COMUNE DI GIANO DELL'UMBRIA (PG)

Oggetto: Soluzione progettuale inerente la realizzazione di una strada di accesso mezzi allo stabilimento della S.c. Industria Alimentari Filiberto Bianconi 1967 spa – piazza del Mercato - parere ai fini viari.-

Con riferimento alla richiesta prot. n. 2009 del 20-02-2018, relativa al rilascio di un parere ai fini viari per la realizzazione dell'intervento di cui in oggetto, si formulano le seguenti osservazioni rispetto ad alcune criticità riscontrate:

tavola

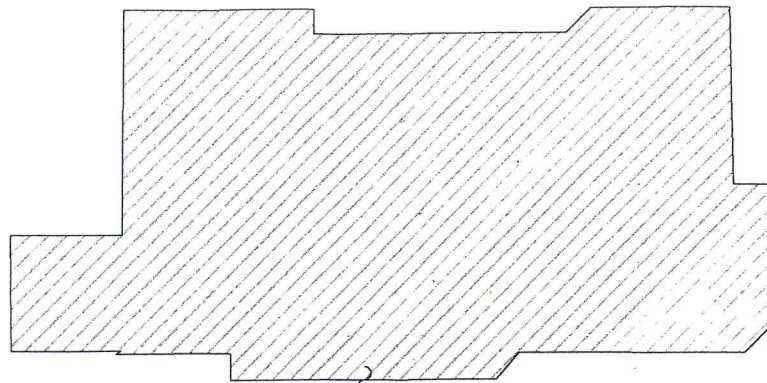
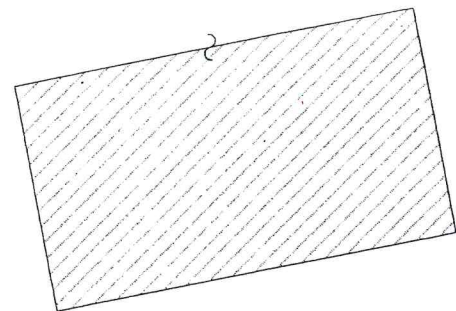
- I mezzi pesanti che debbono accedere alle attività devono disimpegnare l'intersezione di via del Mercato con il tracciato finale che conduce agli stabilimenti, nel minor tempo possibile;

- Il cordolo stradale che separa le corsie a sx, vicine al greto del torrente, deve essere opportunamente segnalato in modo inequivocabile, visibile anche in caso di scarsa visibilità;

- La segnaletica orizzontale che interessa via del Mercato e la delineazione della nuova area, dovranno essere adeguatamente tracciate e mantenute nel tempo anche dopo la loro naturale usura al fine di conservarne nel tempo le condizioni di sicurezza;

- Dovrà essere installata idonea segnaletica verticale tesa a non ingenerare confusione per le manovre che vengono rappresentate nell'elaborato grafico;

- Dovrà essere valutata la soppressione/riduzione dei due posteggi per i mezzi pesanti in quanto, la misurazione dei luoghi rappresenta criticità rispetto agli spazi presenti per la realizzazione di

6 corsie (m. 3,50 cad.), (di cui due occupate dai mezzi pesanti in sosta), oltre al parcheggio posto in prossimità della piazza;

- Sul lato destro della strada, prospiciente l'area destinata al mercato, dovranno essere conservati gli spazi dedicati alla sosta degli autoveicoli (larghezza m. 2,00). Quanto più necessari specialmente per il mercoledì.
- Gli spazi degli operatori commerciali su area pubblica individuati sulla parte di piazza limitrofa al greto del torrente, dovranno essere opportunamente delineati a terra.
